RESPOSTA AO ESCLARECIMENTO SEI - SAP.GAB/SAP.DCO/SAP.LCT

CONCORRÊNCIA Nº 281/2025

Contratação de empresa especializada para Construção da UBSF e Vila da Saúde Anaburgo

ESCLARECIMENTO III

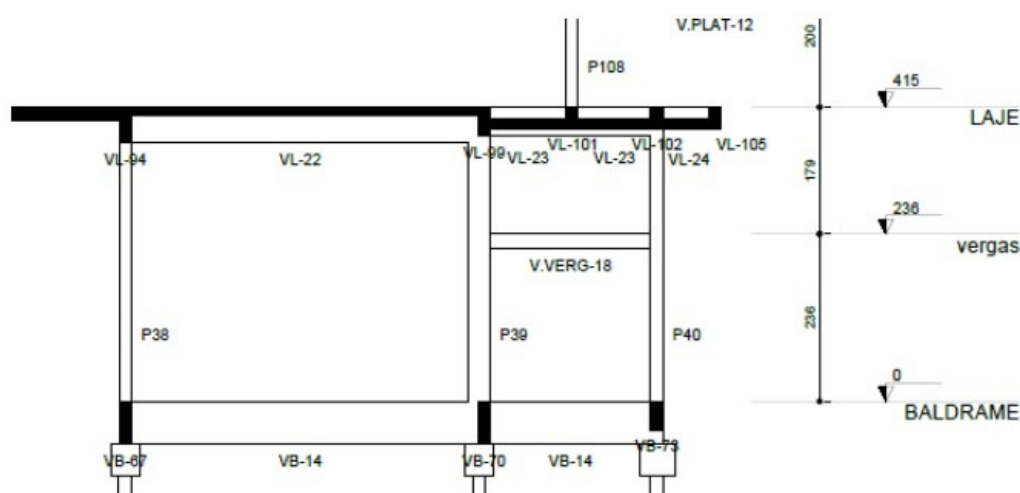
Questionamento 2: "Não foi localizado o custo de Técnico de Segurança na obra, não será necessário o acompanhamento? caso sim, a planilha precisa ser revisada."

Questionamento 3: "Item 2.1.1 - Planilha de Orçamento - Atividade Tapume a unidade trabalhada é m² e porque na correlação da un do orçamento x composição unitária, entendemos que se temos 1,m² de tapume na composição unitária deveria estar 1,10 m² de telha metálica e não o coeficiente 0,5853 m², afetando diretamente o custo da obra, violando o princípio da eficiência."

Resposta: Conforme manifestação da Secretaria requisitante do processo, encaminhada através do Memorando SEI nº 26198354/2025 - SES.UOM.AOB: "Conforme disposto no Anexo IV.b - Informações Complementares, cabe à Contratada o cumprimento integral das obrigações trabalhistas e previdenciárias relativas aos seus empregados, incluindo aquelas relacionadas à saúde e segurança do trabalho. A constituição da equipe técnica necessária ao atendimento dessas obrigações incluindo, quando aplicável, o Técnico de Segurança do Trabalho, é de responsabilidade exclusiva da Contratada. Essa equipe deverá estar em conformidade com os critérios estabelecidos pelo Anexo II da Norma Regulamentadora nº 04 (NR-04) do Ministério do Trabalho e Emprego, que define a obrigatoriedade e o dimensionamento dos Serviços Especializados em Engenharia de Segurança e em Medicina do Trabalho (SESMT), conforme o grau de risco e o número de empregados da obra. Assim, o custo com a Segurança do Trabalho é de responsabilidade da contratada, definido a partir da constituição da empresa."

Resposta: Conforme manifestação da Secretaria requisitante do processo, encaminhada através do Memorando SEI nº 26198354/2025 - SES.UOM.AOB: "O coeficiente de 0,5853 m² de telha metálica por m² de tapume, constante na composição unitária do item 2.1.1 da planilha orçamentária da Concorrência nº 281/2025, está tecnicamente correto e foi adotado com base na composição padrão do SINAPI, conforme estabelece o Art. 3º do Decreto nº 7.938/2013 e a
